Unidade de Produção de Biometano de Origem Renovável de Abrigada

Estudo de Impacte Ambiental

Volume 5 – Elementos adicionais

SGDT 1001,
Unipessoal Lda.

Figura 2 – Recetores sensíveis (aglomerados e isolados) na proximidade da Área de Estudo

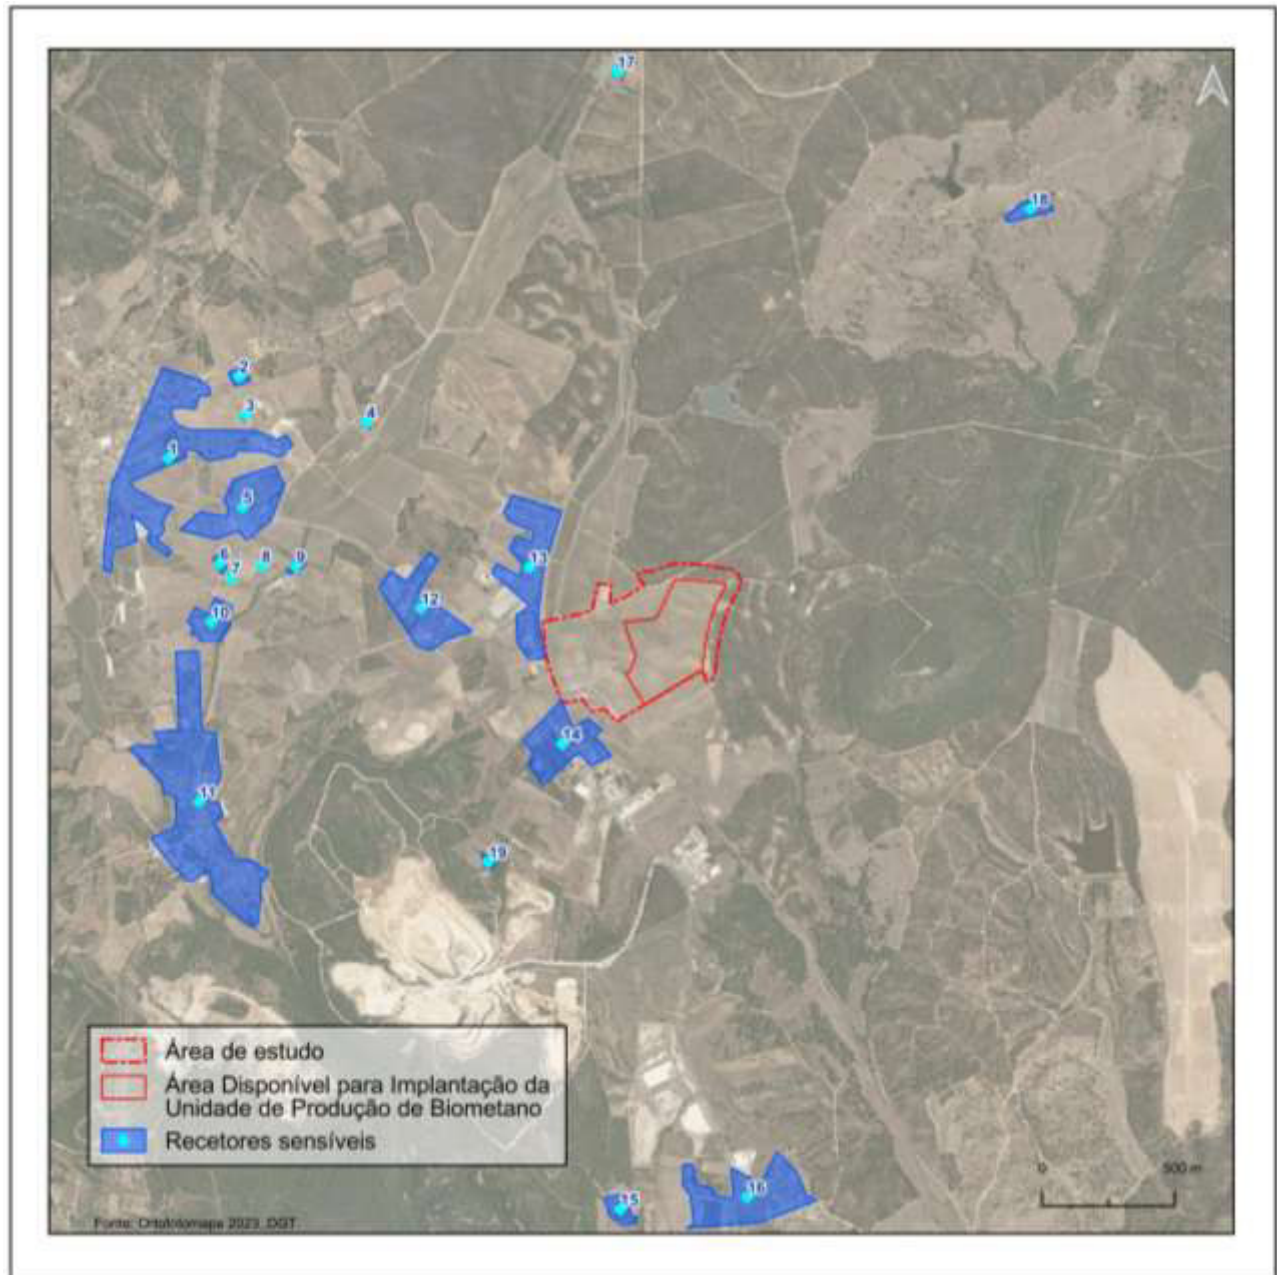
16) Solicita-se a identificação, em suporte cartográfico, dos recetores sensíveis (habitações e outros equipamentos) localizados mais próximos nas várias direções relativamente à UPB, bem como de eventuais outras fontes emissoras de poluentes atmosféricos e/ou odoríferos existentes na envolvente. Deve ainda ser apresentada uma tabela onde conste a tipologia dos recetores, bem como a respetiva distância e direção face ao limite da UPB; 27

Figura 3 – Fontes emissoras de poluentes atmosféricos e odores na proximidade na Área de Estudo

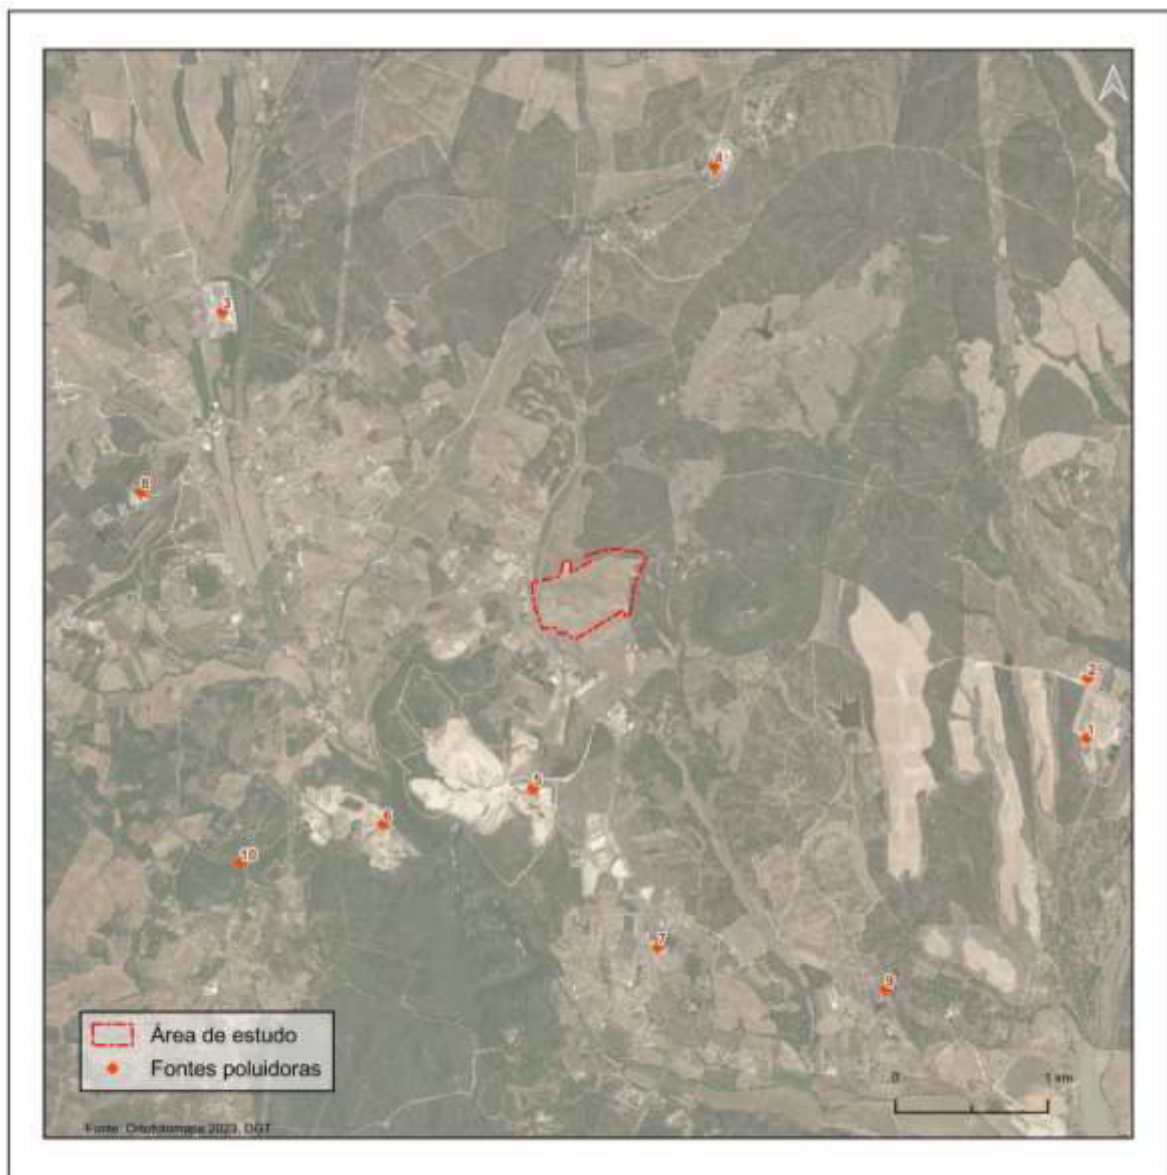
17) Solicita-se a identificação dos compostos emitidos para o ar ambiente relevantes no âmbito do projeto, incluindo poluentes atmosféricos e compostos responsáveis por odores; 31

O Subcapítulo 6.9.3 do Relatório Técnico, Volume 2.2 foi atualizado de modo a incluir a informação acima apresentada.

Figura 4 – Rosa dos ventos para a localidade de Abrigada para o ano de 2025

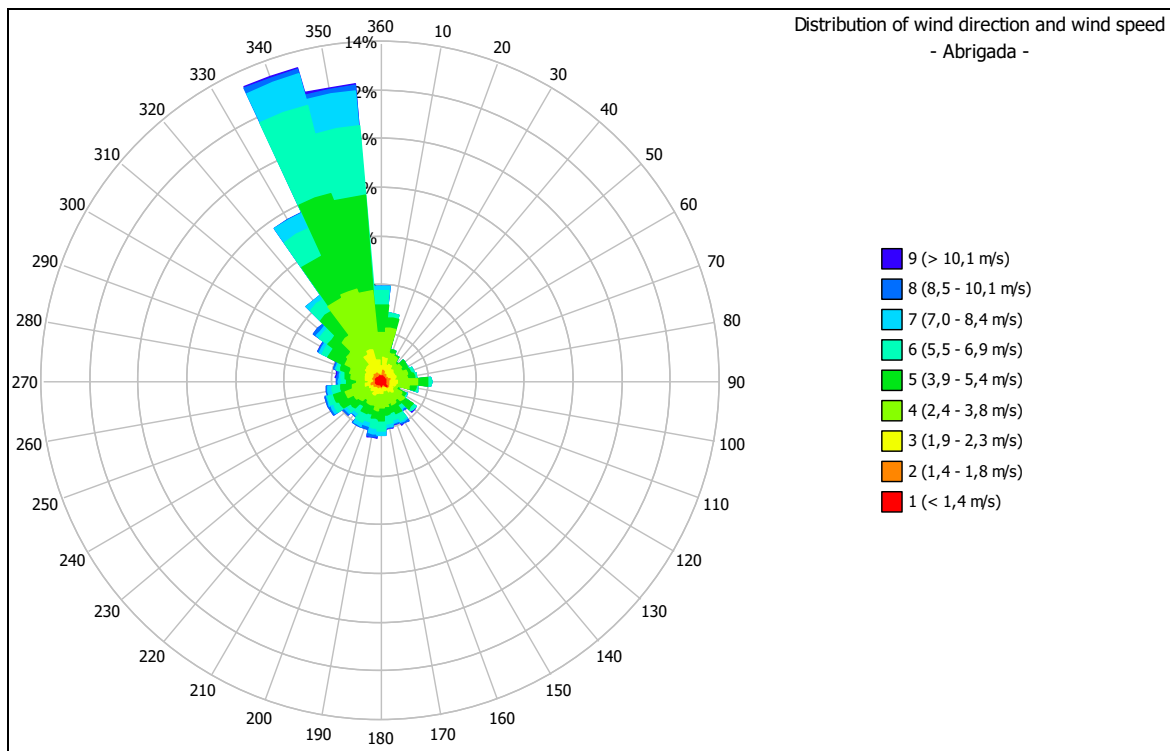
19) Solicita-se a realização de um exercício de modelação da dispersão das concentrações, numa área de estudo com aproximadamente 2 km de raio em torno do projeto, abrangendo os poluentes atmosféricos e compostos odoríferos cujas emissões apresentem um aumento significativo na área em análise; 35

- ◇ Dados meteorológicos: dados horários (8760 registos) para o ano de 2025 para a Abrigada, obtidos na base de dados ERA5 hourly data, produzida pelo European Centre for Medium-Range Weather Forecasts (ECMWF), obtendo-se os parâmetros temperatura, velocidade do vento, direção do vento, % cobertura de nuvens, radiação solar, precipitação, altura da camada de mistura. Rosa dos ventos apresentada na Figura 4.
